## AUTORIDAD NACIONAL DE LICENCIAS AMBIENTALES - ANLA -

### RESOLUCIÓN N° 02148 ( 30 de noviembre de 2021 )

**Por la cual se resuelven un recurso de reposición interpuesto contra la Resolución 1620 del 13 de septiembre de 2021”**

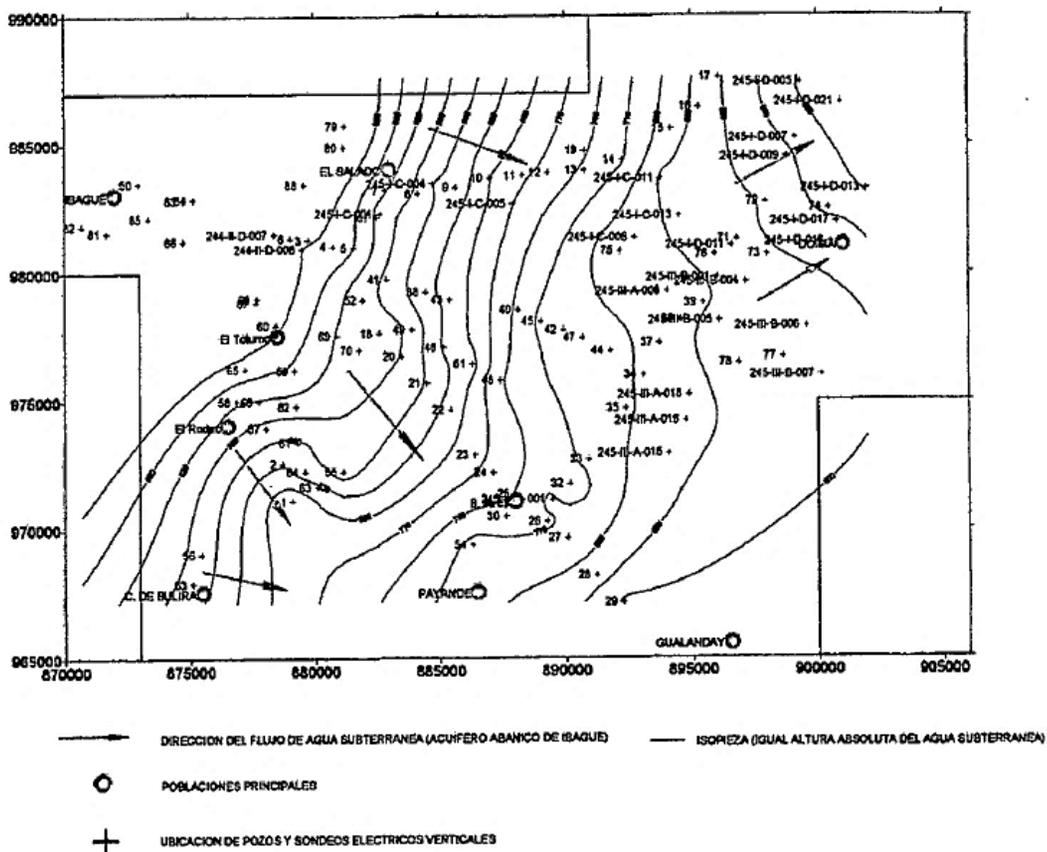
topográficamente y los obtenidos con métodos geofísicos por diferencia de resistividades (Figura 6.2). En este mapa se pueden observar dos tendencias regionales del flujo de agua subterránea, a saber.

1. Una con dirección oriente-nororiente hacia el municipio de Alvarado, lo cual indica una posible descarga natural hacia el Valle Alto del Magdalena.
2. La otra dirección de flujo es sur - suroriente, indicando una posible descarga hacia el Río Coello. Esta descarga se refleja además en el aumento de los caudales de los afluentes al Coello en las proximidades a su desembocadura, como se ve en la base topográfica de los mapas.

4.5. Así las cosas, el desarrollo del proyecto alterará indefectiblemente la hidrodinámica del acuífero del abanico de Ibagué y de las dos unidades acuíferas en profundidad, correspondientes a los grupos Honda y Gualanday y las tendencias regionales de flujo de aguas subterráneas, pues las actividades a llevarse a cabo alterarán las barreras de los acuíferos, se modificará su sello natural y en consecuencia, la actual situación de calidad y disponibilidad del recurso hídrico subterráneo de la zona, variarán indefectiblemente.

Por lo tanto, a partir de los procesos anteriormente descritos, esta Autoridad Ambiental considera que no hay alteración de las barreras de los acuíferos ni modificación de sus sellos naturales, en consecuencia, la hidrodinámica y las tendencias regionales del flujo de aguas subterráneas no se verán modificadas por el uso de lodos base agua en la perforación de pozos de hidrocarburos. Como ya se mencionó anteriormente, esta protección se garantiza gracias a los revestimientos de los pozos y al aislamiento que se realiza en los niveles acuíferos permeables. Es importante resaltar que, para asegurar las condiciones de protección en los acuíferos, Telpico Colombia LLC plantea las medidas ambientales necesarias dentro de la Ficha “MA10 Protección del Recurso Hídrico Subterráneo”, incluida en el Plan de Manejo Ambiental del proyecto y aprobada por esta Autoridad en la Licencia Ambiental, la cual será objeto de seguimiento periódico por parte de la ANLA cada vez que la sociedad allegue los Informes de Cumplimiento Ambiental – ICA’s.

**Figura 11 Caracterización florística en vegetación secundaria baja y pastos arbolados**

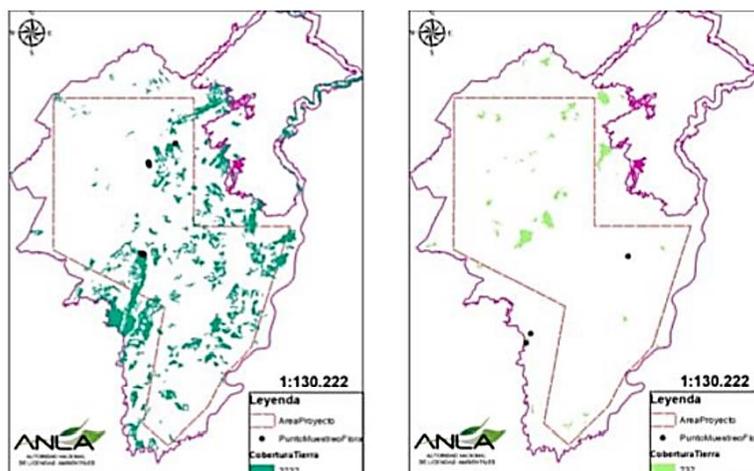
En consistencia con la falta de representatividad evidenciada por el error de muestreo estadístico arrojado para las coberturas de vegetación secundaria baja y pastos arbolados, en la siguiente figura es posible detallar que el muestreo realizado para estas dos coberturas no es acorde con los fragmentos presentes en el área de influencia, en donde se observa que para la vegetación secundaria baja (figura de la izquierda), las 8 parcelas se concentraron en la zona norte del bloque, no obstante, se evidencia la presencia de varios relictos en la zona sur del área de influencia, que no fueron considerados para el muestreo. En cuanto a la cobertura de pastos arbolados (figura de la derecha), es posible identificar que las tres parcelas caracterizadas se concentran en la zona central, pese a que se evidencian fragmentos en la zona norte del área de influencia. Aunque dicho aspecto fue solicitado como información adicional en el requerimiento 5, la Sociedad, no allegó un complemento a muestreo realizado, indicando solamente la actualización de las medidas dasométricas para las parcelas previamente establecidas.
